TRIBUNALE DI BUSTO ARSIZIO

Procedimento n.58-24 Penelope- [REDACTED]

NOTE DI CHIARIMENTO

alle osservazioni di cui alla comunicazione del Giudice Dott.ssa Tosi in data 07/10/2024

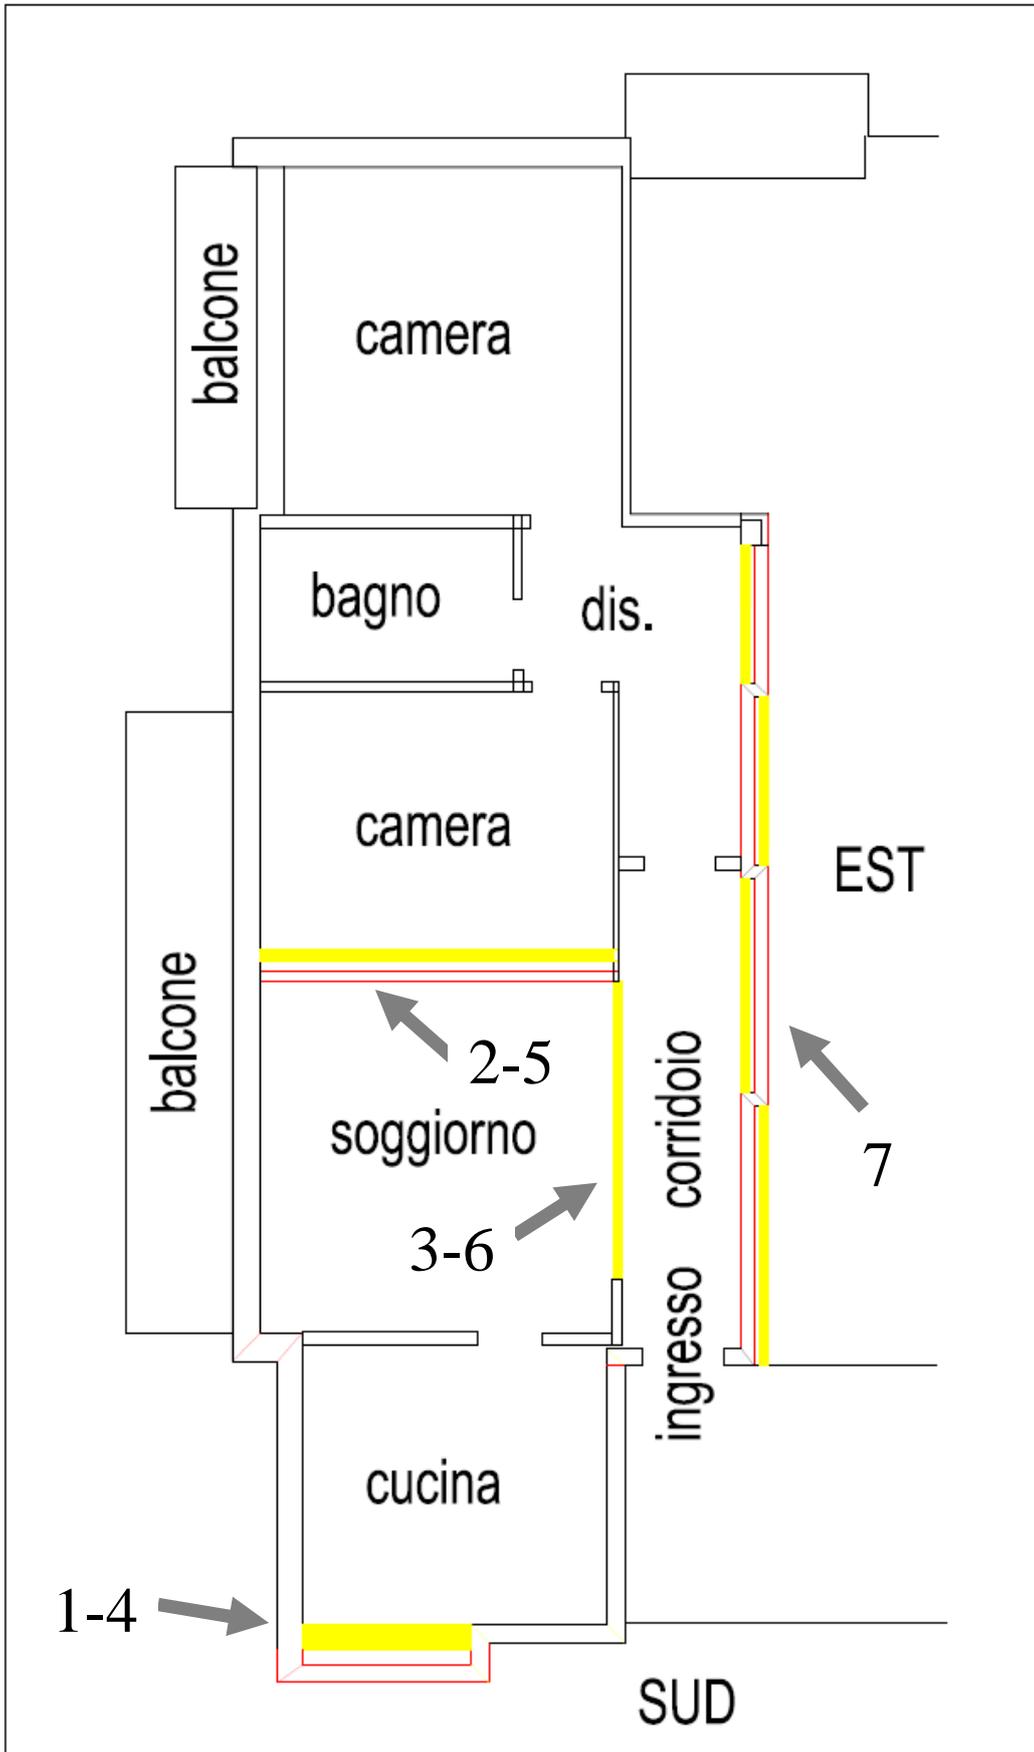
- 1) Diversa conformazione della cucina lungo il confine Sud di divisione con altra unità. Diversamente da quanto indicato nella Licenza Edilizia 55/71 non è stata realizzata la porzione di parete evidenziata in GIALLO ed è stata realizzata la parete indicata in ROSSO. Si precisa che lo spostamento coinvolge parte dell’unità confinante a Sud.
- 2) Lieve spostamento verso Sud della parete divisoria tra soggiorno e camera. In ROSSO la parete come da stato dei luoghi rilevato, in GIALLO la parete come indicata nella Licenza Edilizia 55/71.
- 3) Rimozione della parete divisoria tra soggiorno e corridoio. In GIALLO si rappresenta la parete come indicata nella Licenza Edilizia 55/71, non presente nello stato dei luoghi.

- A seguito della difformità riguardante la conformazione della parete Sud della cucina **l'immobile oggetto di pignoramento SCONFINA** fisicamente nell'unità adiacente a Sud.
- Per la regolarizzazione dovrà essere presentata una pratica edilizia in sanatoria in cui si indichi la diversa conformazione tra lo stato di progetto autorizzato e le modifiche rilevate nello stato dei luoghi.
- La diversa conformazione della parete di divisione con altre unità potrà essere esclusivamente sanata con una pratica presentata concordemente con le proprietà confinanti.

- 4) Diversa conformazione della cucina lungo il confine Sud di divisione con altra unità. Diversamente da quanto indicato nella scheda catastale, non è stata realizzata la porzione di parete evidenziata in GIALLO ed è stata realizzata la parete indicata in ROSSO. Si precisa che a seguito di tale spostamento **l'unità oggetto di pignoramento SCONFINA** fisicamente nell'unità adiacente a Sud.

- 5) Lo spostamento verso Sud della parete divisoria tra soggiorno e camera non risulta coerente con la scheda catastale. In ROSSO la parete come da stato dei luoghi rilevato, in GIALLO la parete come indicata nella scheda catastale.

- 6) Rimozione della parete divisoria tra soggiorno e corridoio. In GIALLO si rappresenta la parete come indicata nella scheda catastale non presente nello stato dei luoghi.

- 7) La parete Est di divisione con altra unità è indicata nella scheda catastale in modo difforme rispetto allo stato dei luoghi. In ROSSO sono evidenziate le parti realizzate, conformi allo stato dei luoghi e indicate nella Licenza Edilizia 55/71, in GIALLO sono indicate le pareti come disegnate sulla scheda catastale. Tali pareti risultano indicate in modo "speculare" rispetto alla Licenza Edilizia 55/71 e allo stato dei luoghi. Poiché la scheda catastale definisce la proprietà, **le due unità adiacenti (sub.11 oggetto di pignoramento e unità adiacente a Est non oggetto di pignoramento) SCONFINANO RECIPROCAMENTE**. Tale sconfinamento risulta solo "virtuale" e non fisico in quanto erroneamente indicato solo sulla scheda catastale mentre la Licenza Edilizia 55/71 e lo stato dei luoghi coincidono.

- La nuova scheda catastale potrà essere presentata esclusivamente in accordo con le proprietà confinanti previo atto di cessione reciproca di superfici.
- Le difformità riguardanti le pareti interne e le pareti di divisione con altre unità potranno essere regolarizzate con la presentazione di una nuova scheda catastale a seguito di pratica edilizia in sanatoria.
